חוות דעת מומחה

כתובת: _____ פתח תקווה

תאריך ביקור בנכס: 03/09/2024

סוג הנכס: דירת מגורים, 4 חדרים מחולקת ל-2 קומות, (מסירה ראשונית).

יציאה מהסלון

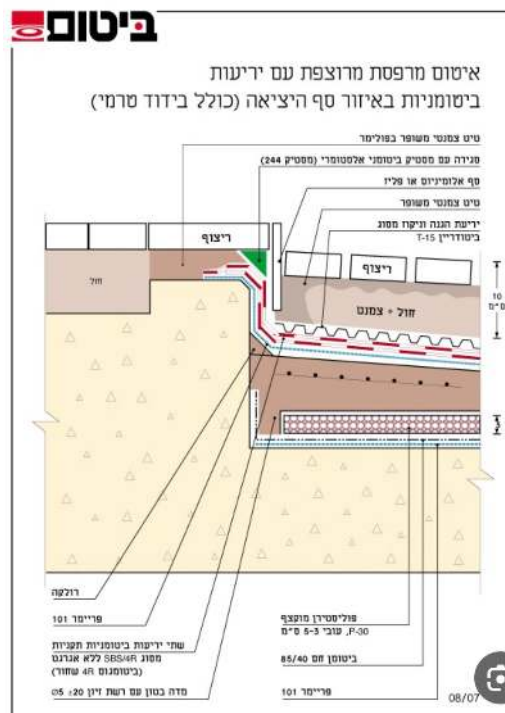
1.1 ממצא	נמצא שימוש לא נכון ב"סרט בוטילי", הסרט יושם על גבי הריצוף ומהווה פגם אסתטי. הסרט איטום הנ"ל מיועד לשימוש פנימי.
מיקום	מרפסות
המלצה	בהנחה שהאיטום בוצע כנדרש- יש להסיר את סרט האיטום החיצוני . מצ"ב פרט עקרוני לאיטום מרפסת. (דוגמא בלבד).
הערה	העלות מתייחסת להסרת הסרט והשלמת סף אלומיניום והלבשה בוויטרינה.
מחיר	800 ש"ח (מחיר ליחידה: 800 ש"ח, כמות: 1 קומפ')

אמבטיה כללית

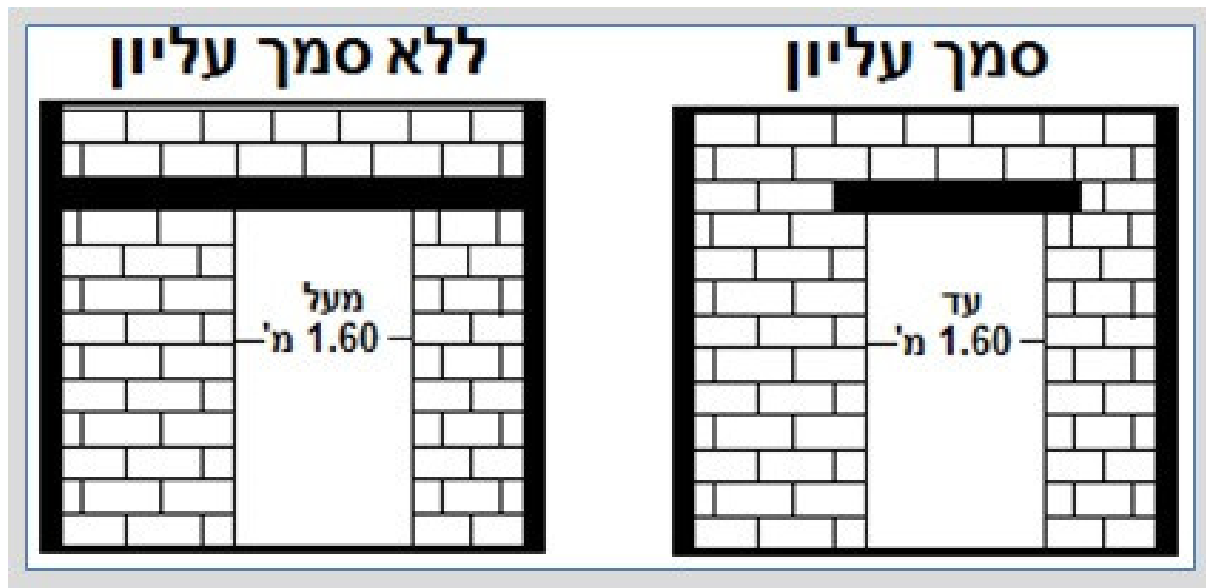
לא נראו חגורות מעל פתחים כנדרש בתקן. נוסף על כך נראו פלחים ("לינטלים") חתוכים.	1.3 ממצא
כלל הבית	מיקום
יש לצקת חגורות בטון (לפחות ב-20) מעל הפתחים בדירה . חוזק, חתך, ברזל, סוג הבטון בהתאם להוראות תקן 1523 והוראות היצרן.	המלצה
ת"י 1523 חלק 1	תקן
4,000 ש"ח (מחיר ליחידה: 4,000 ש"ח, כמות: 1 קומפ')	מחיר

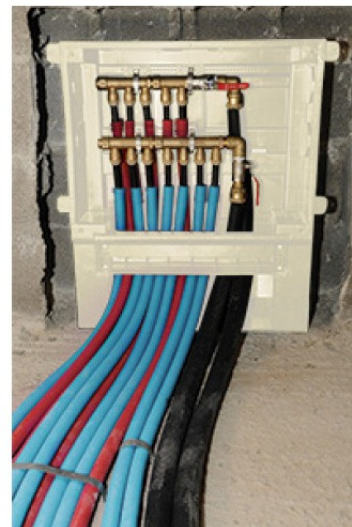
1.4 ממצא פתחי אוויר ממ"ד - יש לשפר צביעה או להתקין מכסה ייעודי .
מיקום מסדרון
מחיר 220 ₪ (מחיר ליחידה: 110₪, כמות: 2 יח')

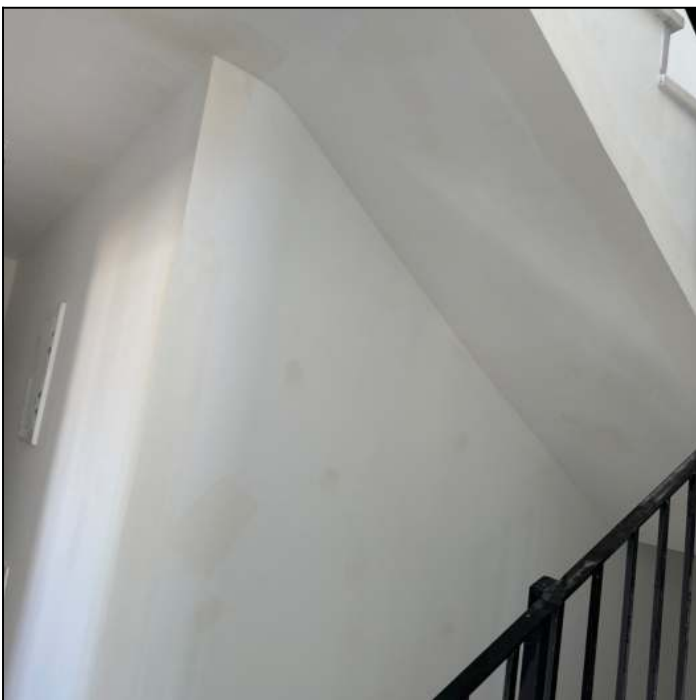
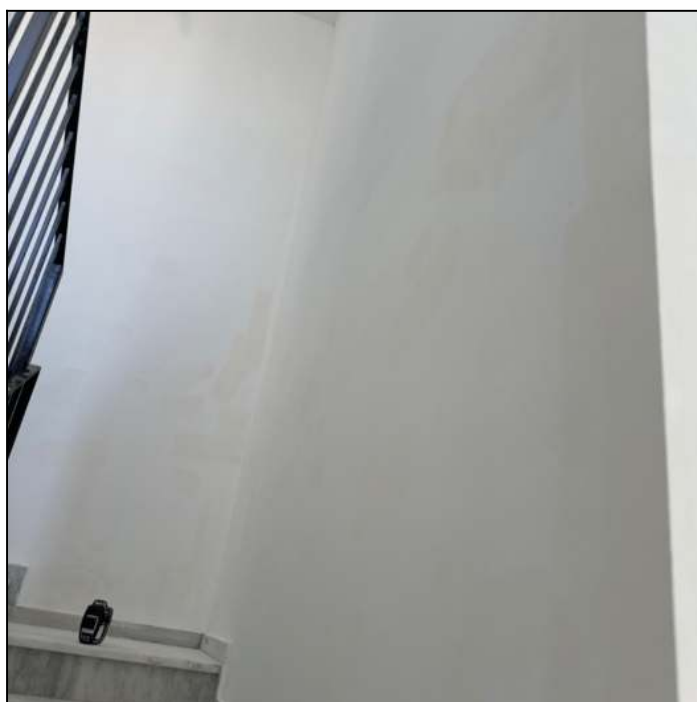
2.2 ממצא תיקוני הטיח שבוצעו בגוון וטקסטורה שונה .
מיקום מרפסת עליונה
המלצה יש לטייח מחדש את כלל הקירות בטיח חוץ חדש לקבלת מראה אחיד.
מחיר 4,500 ש"ח (מחיר ליחידה: 4,500 ש"ח, כמות: 1 קומפ')

הקיר הנמדד.

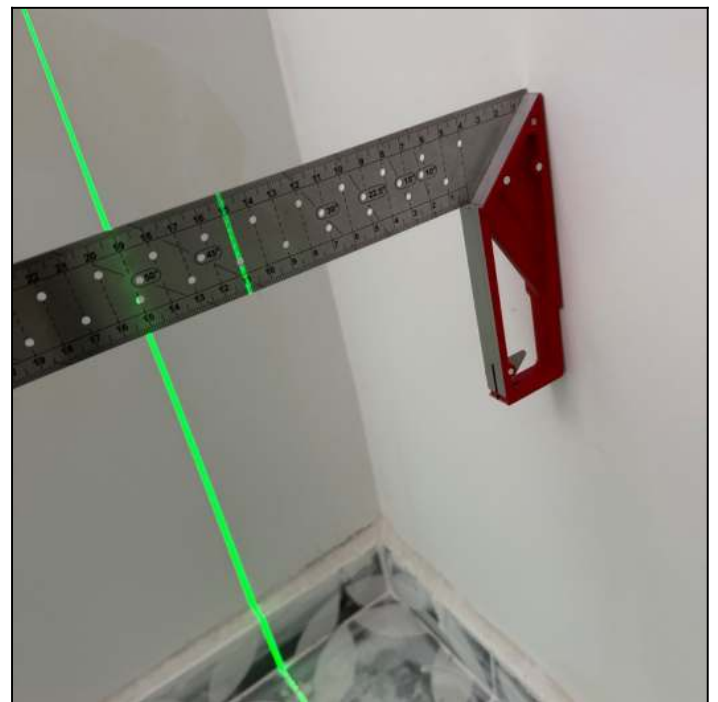
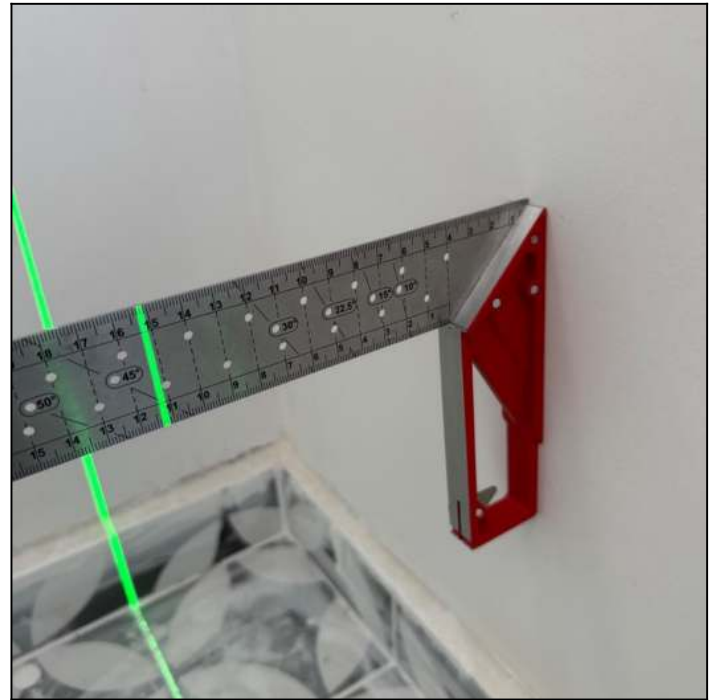
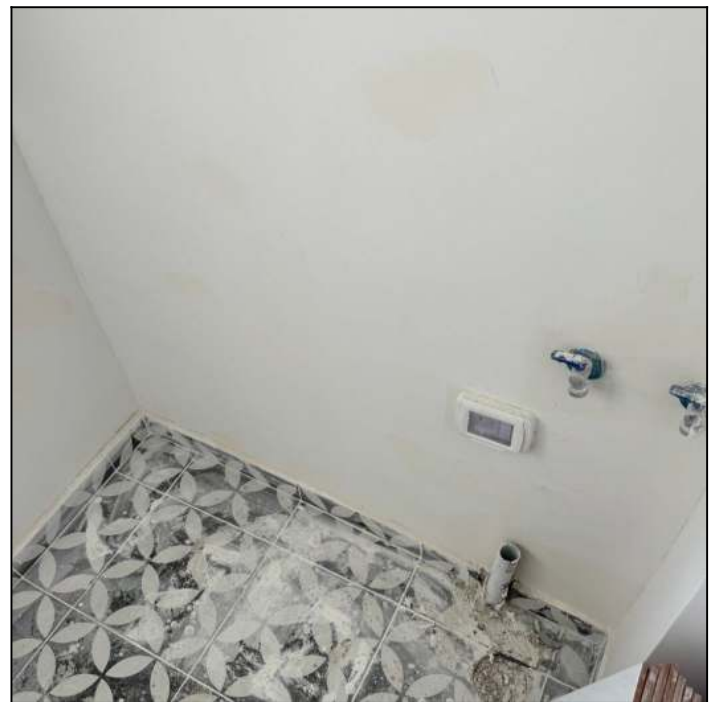
3.1 ממצא נמדדה סטייה אנכית זוויתית בקיר חדר השירות. נמדדה סטייה זוויתית של 2.4 ס"מ. נמדדה סטייה אנכית של 1.2 ס"מ.	
מיקום חדר שירות	
המלצה יש לטייח מחדש כך שיתקבל קיר סימטרי ואחיד.	
מחיר 1,100 ש"ח (מחיר ליחידה: 1,100 ש"ח, כמות: 1 קומפ')

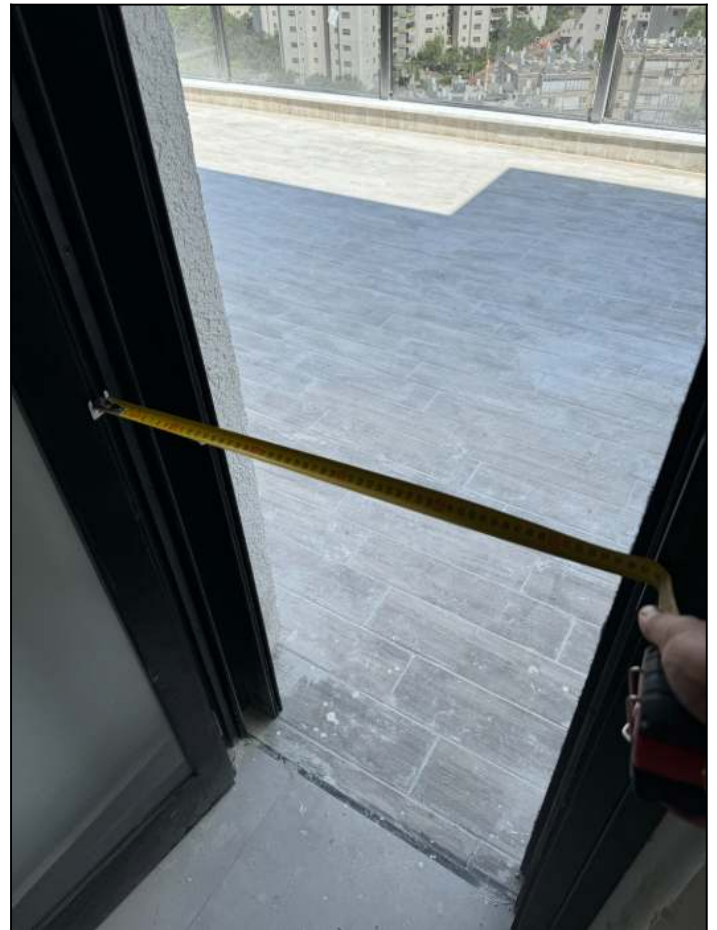
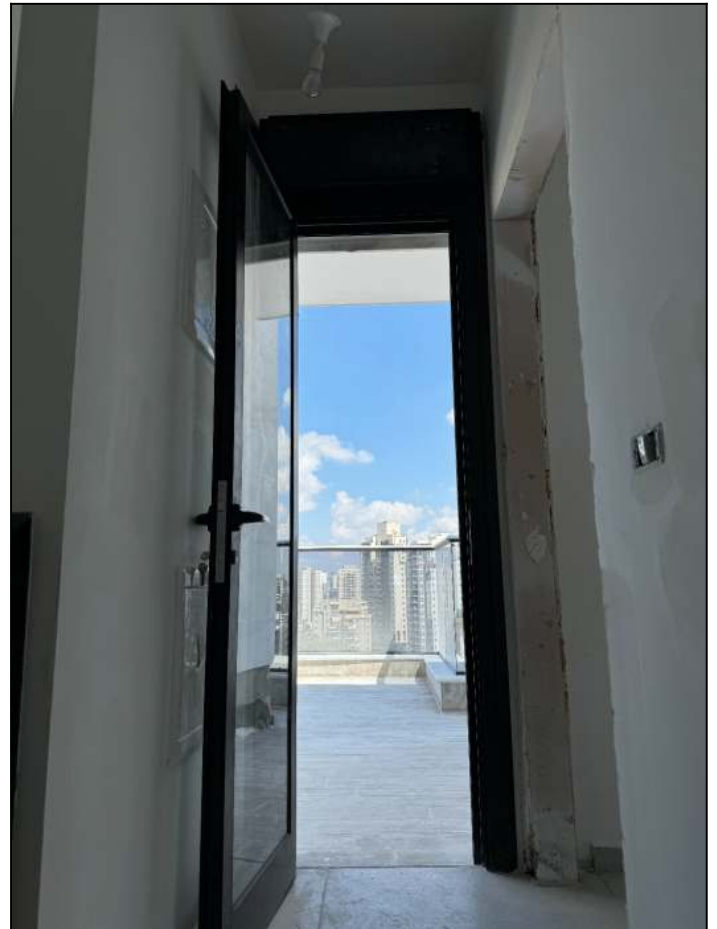
3.2 ממצא רוחב פתח יציאה למרפסת נוגד את תקנות התכנון והבנייה. נמדד רוחב מעבר של 57.9 ס"מ בין פרופילי התריס. נמדד רוחב מעבר של 57.5 ס"מ בין הדלת למשקוף.	
מיקום מרפסת עליונה	
המלצה יש להגדיל את פתח היציאה למרפסת כך שיתקבל מעבר נקי של 80 ס"מ. במקרה בו לא ניתן להגדיל את הפתח יש להיוועץ בשמאי לצורך חישוב ירידת ערך הנכס.	
הערה הערה לפסקי הדין-בעבר רוחב מינימלי ליציאה היה 0.9 מ' וכיום 0.8 מ'.	
תקן תקנות התכנון והבנייה. פסקי דין בנושא.

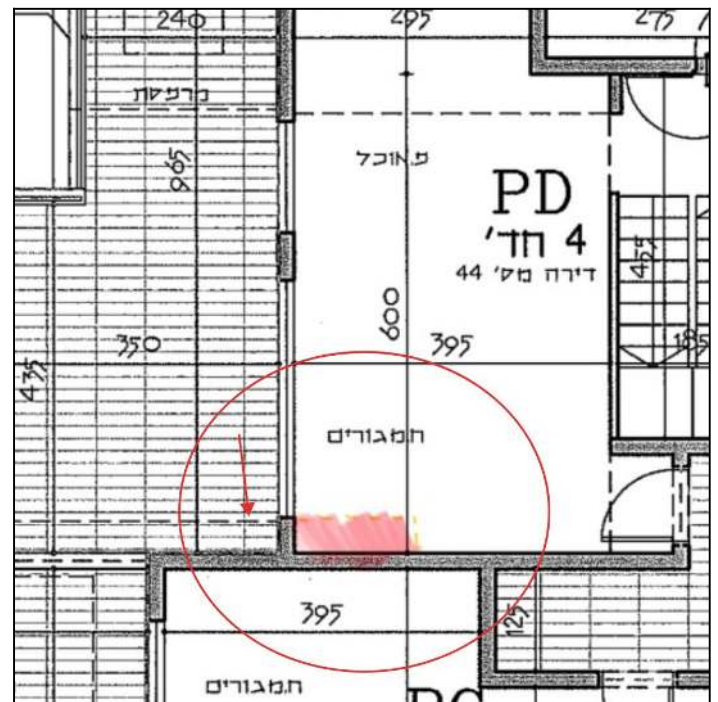
3.5 ממצא		נמצאה קורה בולטת לחלל הסלון אשר לא מופיעה בתוכנית המכר.
מיקום	חדר דיור (סלון)	
המלצה	בליטה זו מהווה פגם אסתטי מובהק ולא ברור האם מדובר בחלק קונסטרוקטיבי או לא ואם ניתן לבטל בליטה זו. במידה וניתן- יש להוריד ולבטל בליטה זו. במידה ולא ניתן - יש להיוועץ בשמאי לצורך בדיקה האם פגם זה מוריד מערך הבית.

גובה ניקוז מכונת כביסה.

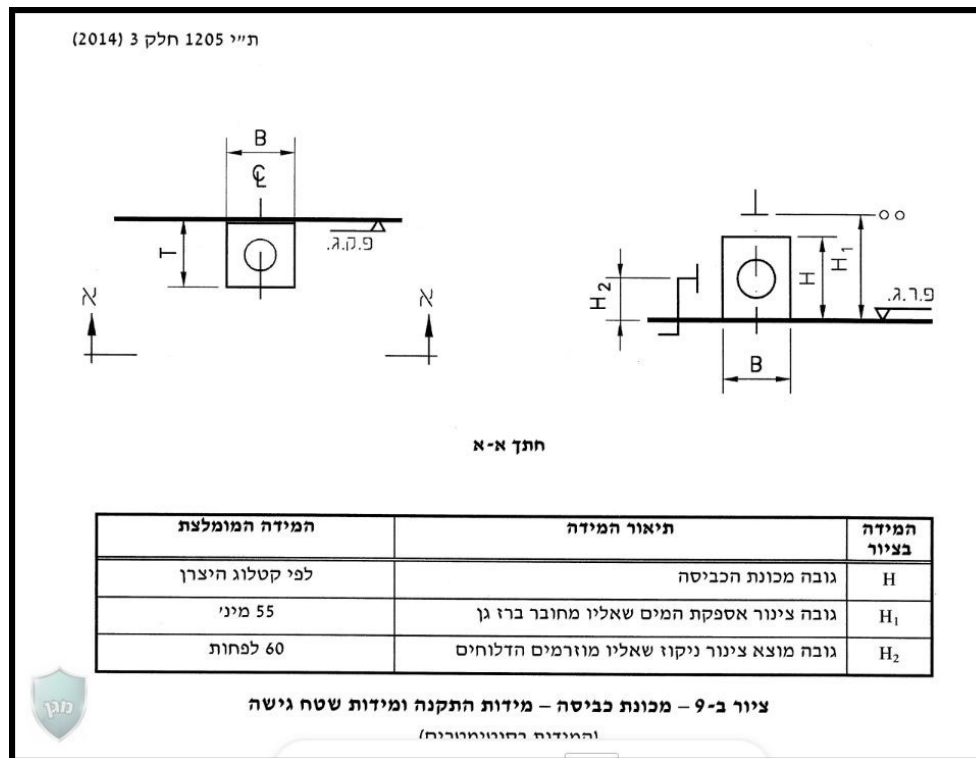
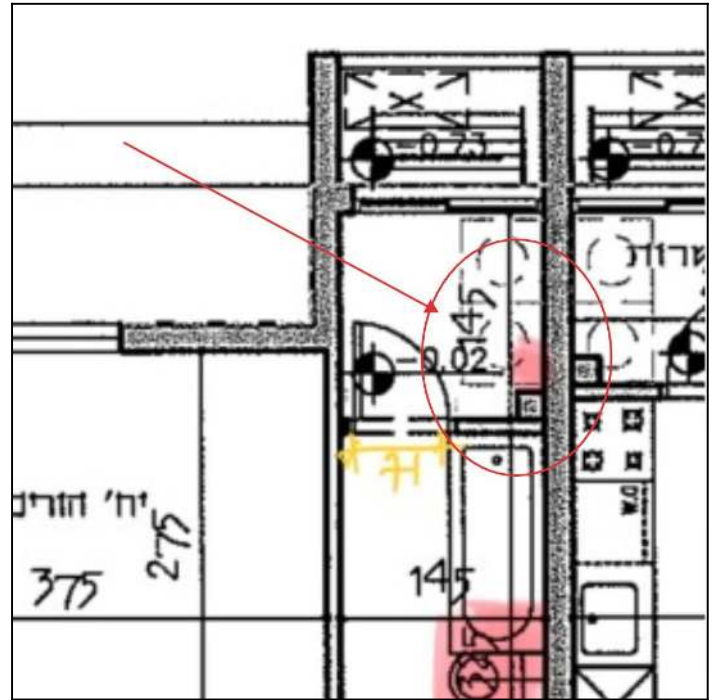
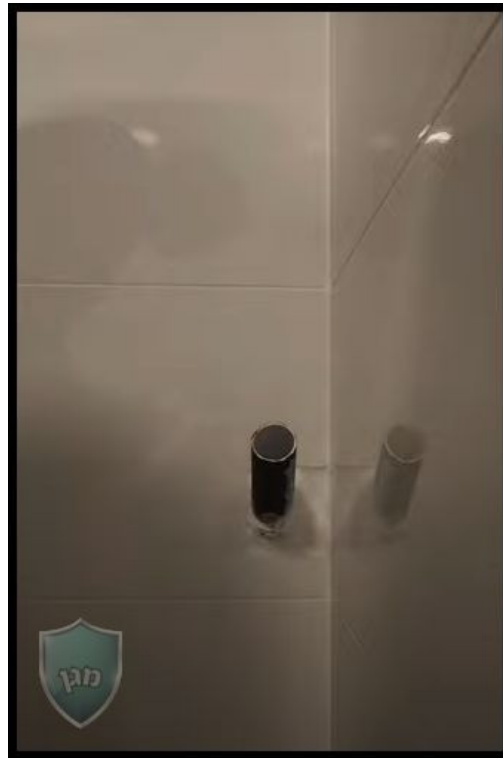
3.6 ממצא	ניקוז מכונת הכביסה בוצע מחוץ לקיר ומהווה בליטה לשטח חדר השירות אשר לא מסומנת בתוכנית המכר (לדוגמא- הקולטן הסמוך כן סומן). בנוסף-גובה הניקוז נמצא נמוך ולא תקין.
מיקום	חדר שירות
המלצה	מלכתחילה היה צריך להכניס את הניקוז לקיר הסמוך - מצ"ב דוגמא. יש לעביר את הניקוז לתוך הקיר הסמוך ולצאת עם זווית בגובה 60 ס"מ.
תקן	ת"י 1205 חלק 3
מחיר	1,600 ש"ח (מחיר ליחידה: 1,600 ש"ח, כמות: 1 קומפ')

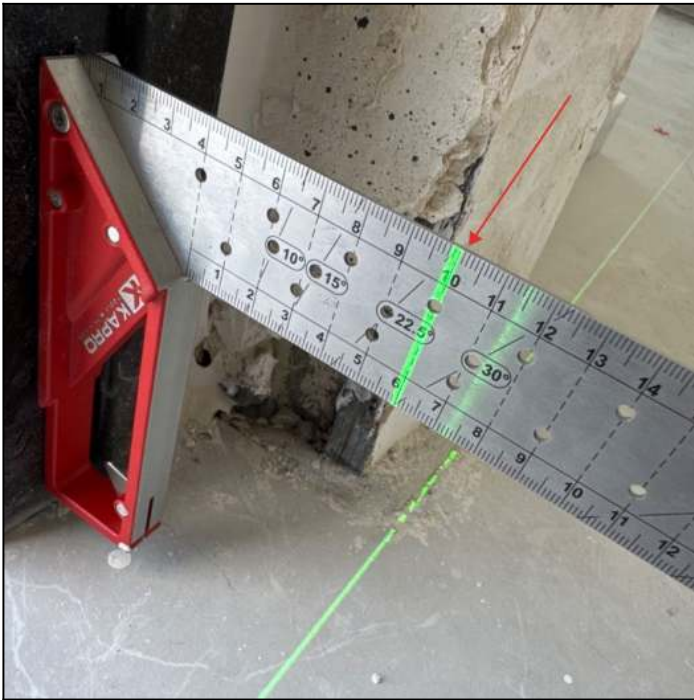
4.1 ממצא	נמדדה סטייה באנכיות החלון הנוגדת את תקן 4068 . קיימת סטייה אנכית של 2.5 ס"מ.
מיקום	מרפסת עליונה
המלצה	יש לפרק את החלון ולהרכיבו בצורה מפולסת תוך עמידה בתקן הנ"ל.
תקן	ת"י 4068 חלק 1
מחיר	2,000 ש"ח (מחיר ליחידה: 2,000 ש"ח, כמות: 1 קומפ')

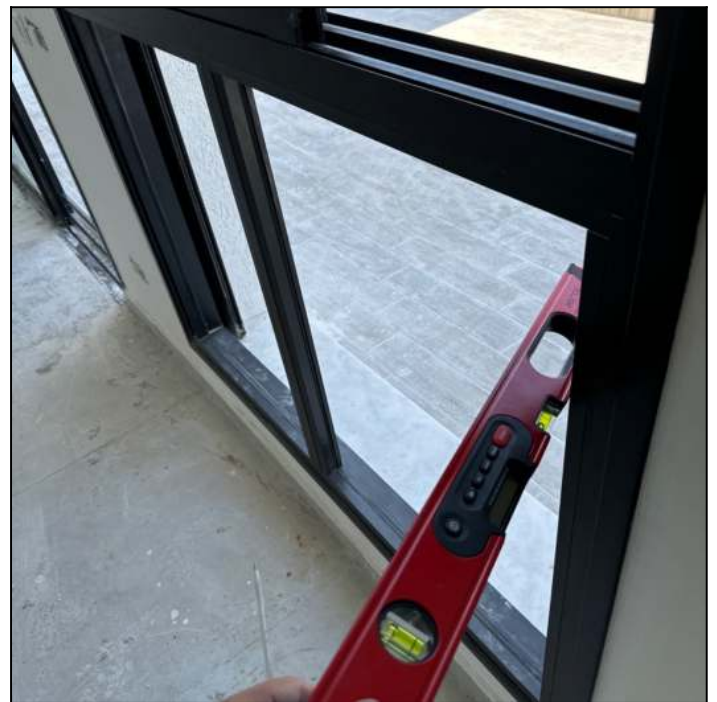
4.2 ממצא	מספר ליקויים: 1. זיגוג חסר בחלונות הסלון. 2. חסר בולם כנף בוויטרינה. 3. לכלוך ושאריות חומרי בנייה על גבי האלומיניום והמסילות.
מיקום	חדר דיור (סלון)
המלצה	יש להשלים זיגוג לפי תקן, לנקות את כלל האלומיניום והמסילות.
תקן	ת"י 4061
מחיר	1,800 ש"ח (מחיר ליחידה: 1,800 ש"ח, כמות: 1 קומפ')

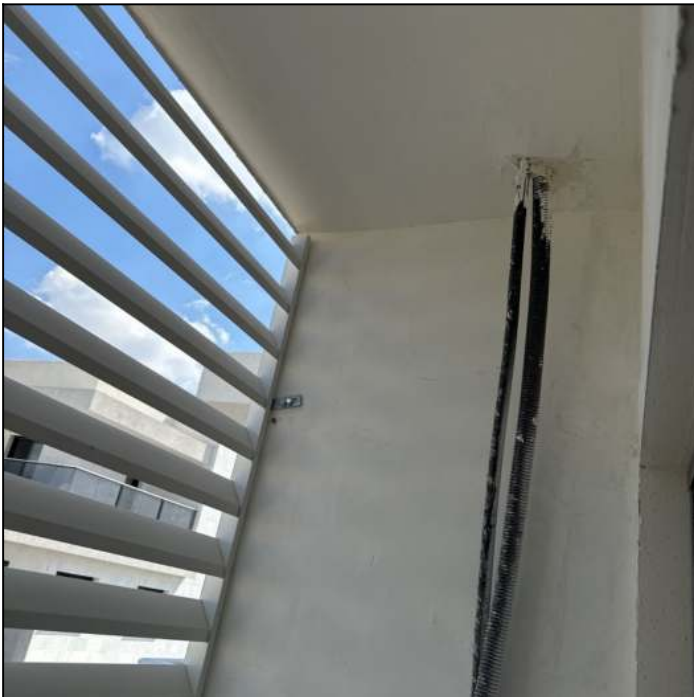
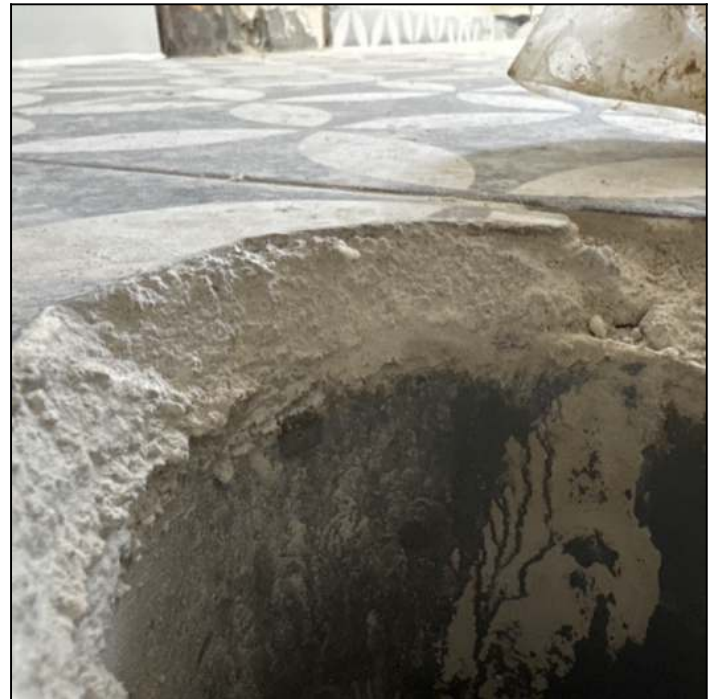
5.1 ממצא	נראו מעברי צנרת שבוצעו בניגוד להנחיות תקן 1205.
מיקום	מסתור כביסה
המלצה	יש לחצוב ולחשוף את הצנרת, להוסיף שריון שגדול 20 מ"מ מהצנרת והבידוד העוברים דרכו. נדרשת התייחסות גם לאופן היציאה בגג חשוף.
מחיר	1,200 ש"ח (מחיר ליחידה: 1,200 ש"ח, כמות: 1 קומפ')

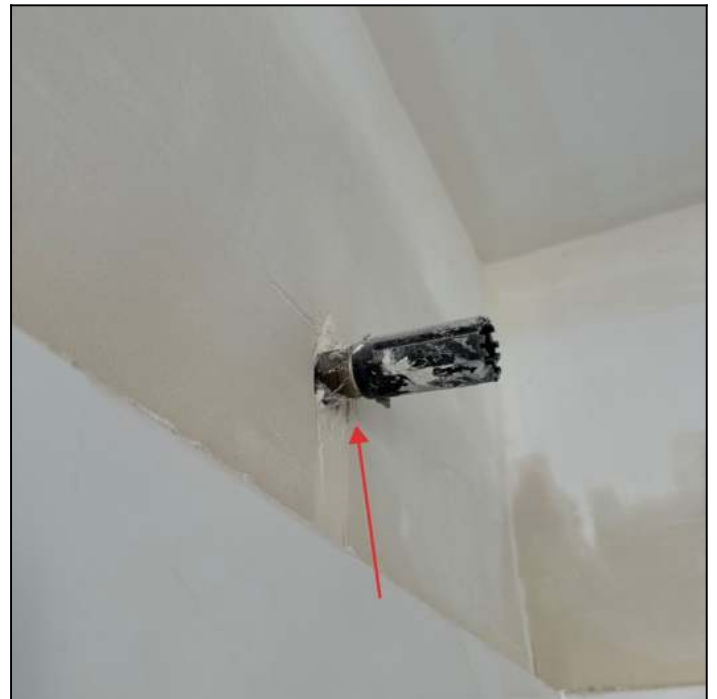
6.2 ממצא נקודת המים לראש גשם בולטת ממישור הקיר.	
מיקום	חדר רחצה הורים
המלצה	יש להתקינה מחדש במישור הקיר. אם מדובר במאריך - יש להחליף למאריך שיהיה במישור הקיר בלבד, ללא בליטות.
הערה	תמחור מתייחס לפירוק הנקודה והתקנתה במישור הקיר לרבות חציבה ומילוי.
מחיר	700 ש"ח (מחיר ליחידה: 700 ש"ח, כמות: 1 קומפ')

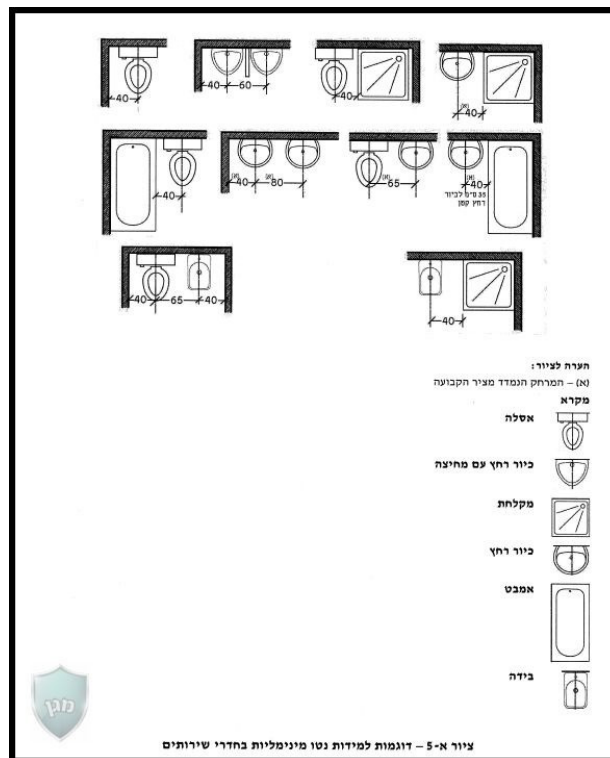
7.1 ממצא	אסלה מותקנת במרחק של 31 ס"מ מהאמבטיה - בניגוד לדרישות התקן המגדיר מידה מינימלית של 40 ס"מ.
מיקום	חדר רחצה כללי
המלצה	יש לפרק את האסלה ולהתקינה במרחק מינימלי של לפחות 40 ס"מ. מצידה השני של האסלה יש 52 ס"מ כך שניתן להזיזה עד 12 ס"מ.
תקן	[1205 חלק 3 נספח א']
מחיר	2,300 ש"ח (מחיר ליחידה: 2,300 ש"ח, כמות: 1 קומפ')
